日本原燃株式会社

再処理事業所廃棄物管理事業変更許可申請書

廃棄物管理施設の位置、構造及び設備の基準に関する規則の解釈等の改正に伴い、震源を特定せず策定する地震動として標準応答スペクトルを考慮した地震動を追加する。

第 11 図(1) 基準地震動の応答スペクトル (水平方向)

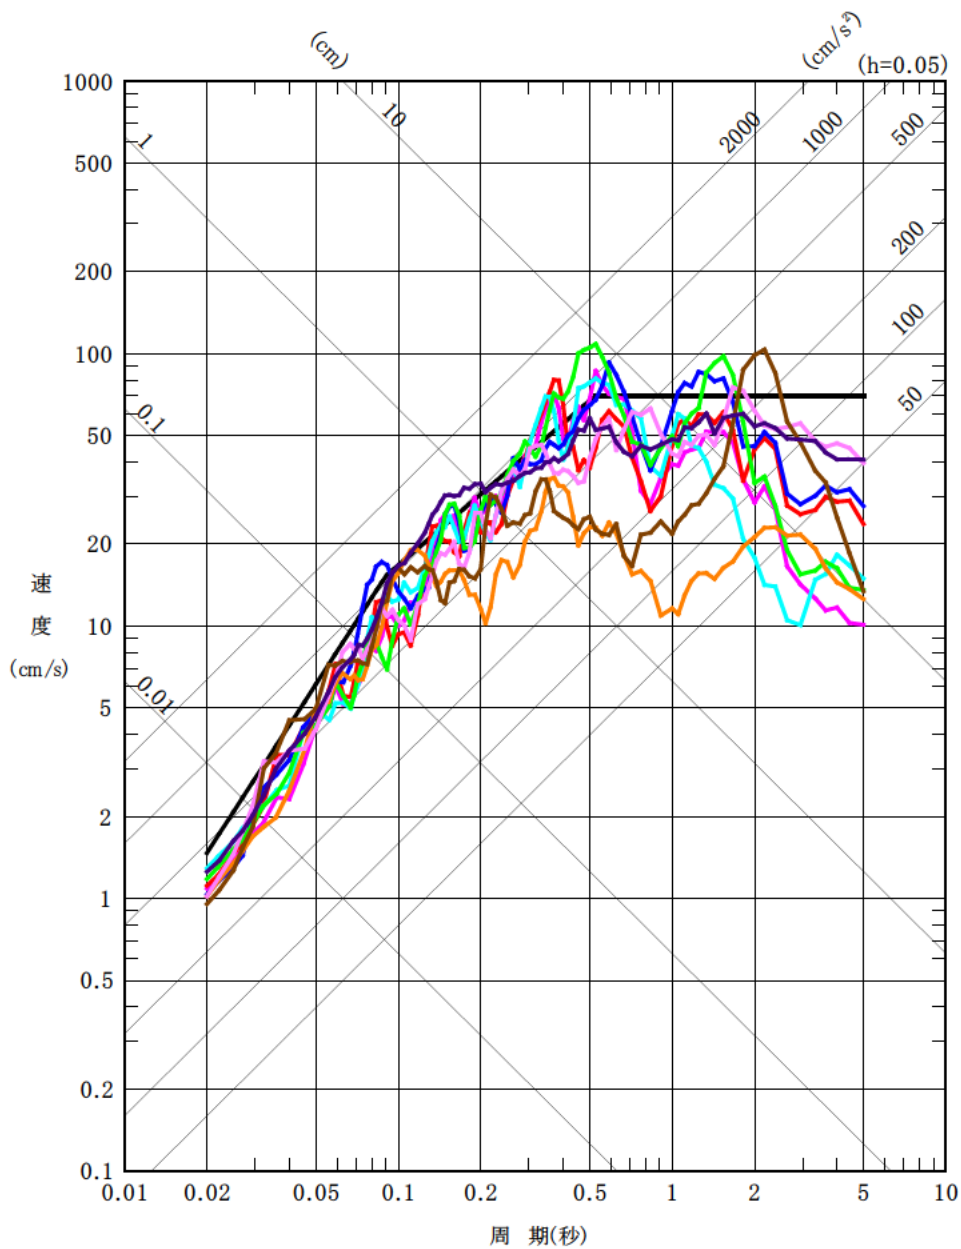
廃棄物管理施設の一般構造の記述のうち、第12図(II)の図を追加するとともに、第11図(1)及び第12図(2)の内容並びに(4) 耐震構造の(v)の記述を以下のとおり変更する。

(v) 基準地震動は、最新の科学的・技術的知見を踏まえ、敷地及び敷地周辺の地質・地質構造、地盤構造並びに地震活動性等の地震学及び地震工学的見地から想定することが適切なものを選定することとし、敷地ごとに震源を特定して策定する地震動及び震源を特定せず策定する地震動について、敷地の解放基盤表面における水平方向及び鉛直方向の地震動としてそれぞれ策定する。策定した基準地震動の応答スペクトルを第11図(1)及び第11図(2)に、加速度時刻歴波形を第12図(1)～第12図(II)に示す。解放基盤表面は、敷地地下で著しい高低差がなく、ほぼ水平で相当な拵がりを有し、著しい風化を受けていない岩盤でS波速度がおおむね 0.7 km/s 以上となる標高 -70m とする。
